Versie	Beschrijving	datum	getekend	gecontrol.	gevalideerd
A	Fauna Scherm	12-02-19	Jbo	Ovk	
B	Dempen Sloot	28-02-19	Jbo	Ovk	Ovd
C	Diverse aanpassingen volgens mail Harold Lanser 17 april 2019	19-04-19	Jbo	Ovk	Ovd

Grondwal Veldhuizen de Meern

Dempen Sloot

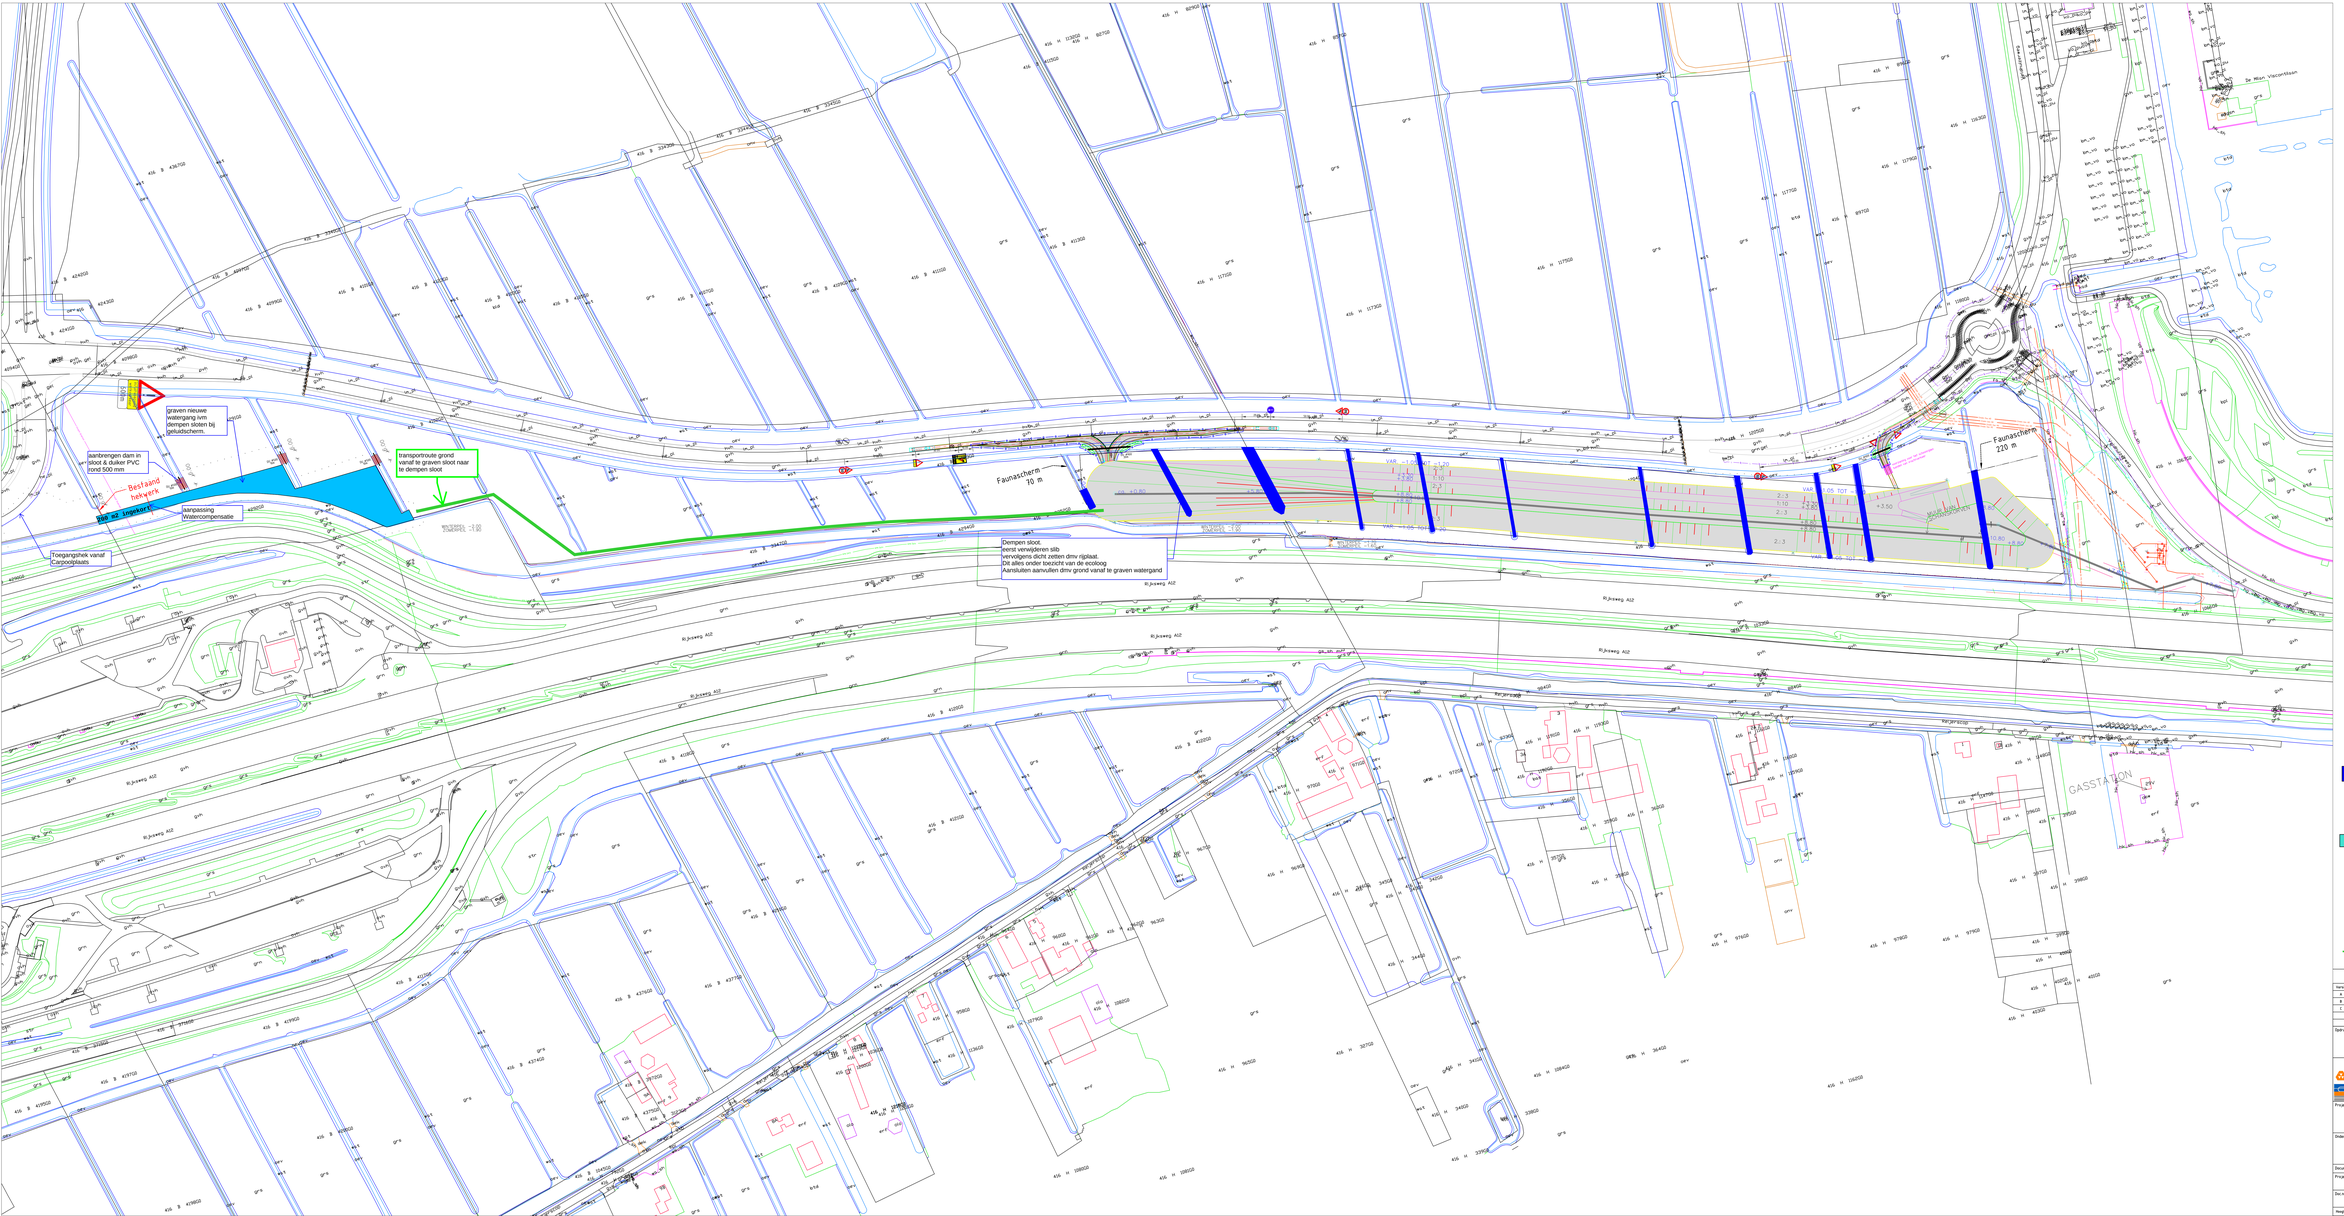
Dempen sloot,
eerst verwijderen slib
vervolgens dicht zetten dmv riplaat.
Dit alles onder toezicht van de ecoloog.
Aansluiten aanvullen dmv grond vanaf te graven watergang

te dempen sloot 2624 m2

graven nieuwe watergang ivm dempen sloten bij geluidscherm.

te graven sloot eerst 3000 m2, aangepast naar 2800 m2 ivm toegangshek

aanbrengen dam in sloot & duiker PVC rond 500 mm

Duiker PVC rond 500 mm

transportroute grond vanaf te graven sloot naar te dempen sloot
